Institut national
de la recherche
scientifique

Appel d'offres AO # AOP20241108EB-SRM-RK-AFSB

ADDENDA #3

AFSB-RÉAMÉNAGEMENT DE BUREAUX AUX BÂTIMENTS 18 ET 70-LOT 1

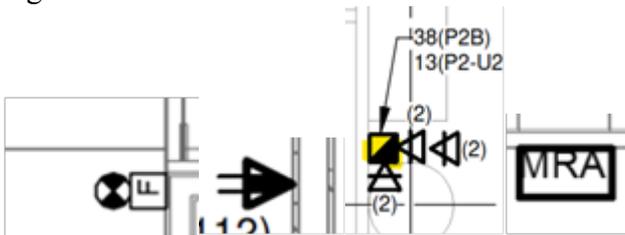
Question 8 : Veuillez préciser les descriptions des 4 items qui ne se retrouvent pas à la légende :

Réponse 8 : : En partant de la gauche vers la droite, ces items représentent: Klaxon combiné avec avertisseur visuel; Prises électriques doubles 15/20A, 125V, Configuration 5-20R installée à 1200mm (47 pouces) du plancher; Colonette de services; et module de relai adressable.
